PI-2023-264-2

Stadt Uetersen, Aufstellung des Bebauungsplanes Nr. 120 „Sondergebiet Photovoltaik an der „Großen Twiete““ sowie der 59. Änderung des Flächennutzungsplanes
Hier: Beteiligung gem. § 4 Abs. 2 BauGB
Stellungnahme des BUND-Landesverband SH

59. Änderung des Flächennutzungsplanes und Bebauungsplan Nr. 120

Vegetation unter engem Reihenabstand in Ost-West-Ausrichtung

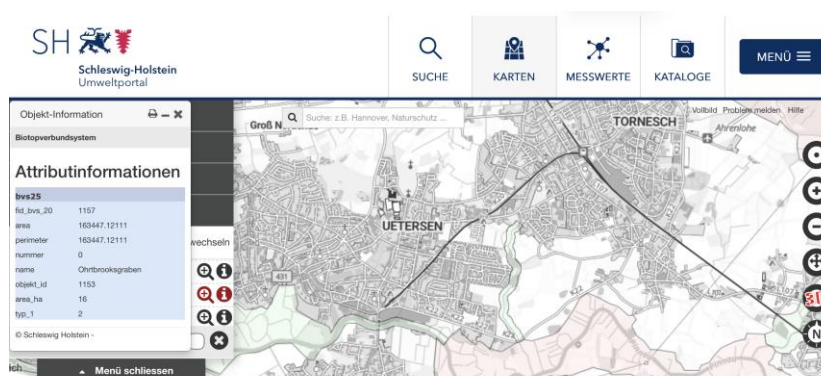
Wir lehnen die Planung des Sondergebietes Photovoltaik an der Großen Twiete in Uetersen nach wie vor ab. Mit unseren vorherigen Stellungnahmen haben wir unsere Bemerkungen, Anregungen und Kritikpunkte bereits ausführlich dargelegt. Die jetzt vorgelegten Entwürfe zum F-Plan und zum B-Plan sind zum einen dahingehend modifiziert worden, dass der Geltungsbereich jetzt außerhalb des Landschaftsschutzgebietes „Mittlere Pinnau“ liegt. Das sehen wir als positiv an. Dennoch ist der gewählte Standort aus unserer Sicht für eine PV-Freiflächenanlage nicht geeignet. Es ist richtig, dass PV-Anlagen vorrangig auf vorbelasteten Flächen errichtet werden sollen. Die Crux hier ist aber die Inanspruchnahme des Landschaftsbildes - Jetzt stellt sich visuell eine typische, norddeutsche Landschaft dar, ohne die Bedeutung der Papierschlammdéponie zu erkennen. Die Errichtung der PV-FFA wird das das Landschaftsbild aber erheblich beeinträchtigen. Die engen Modulabstände, der hohe Batteriespeicher und die Ost-West Ausrichtung verändern das Bild negativ, hin zu einer industriell genutzten Fläche.

Der gewählte Abstand von 1 m zwischen den Modulreihen ist sehr gering - positive Auswirkungen auf den Wasserhaushalt, der Nährstoffverfügbarkeit, der Kohlenstoffanreicherung, bzw. der Förderung der Biodiversität sind erst ab einem Abstand von 3 m zwischen den Modulreihen zu erwarten. Die gewählten Abstände von 1 m sind naturschutzfachlich nicht geeignet. Auch wurde uns gegenüber geäußert, dass die geplante Freiflächenanlage ökologischen Ansprüchen entsprechen soll. Eben mit der Förderung der Artenvielfalt und der Option ein positives Beispiel zu geben.
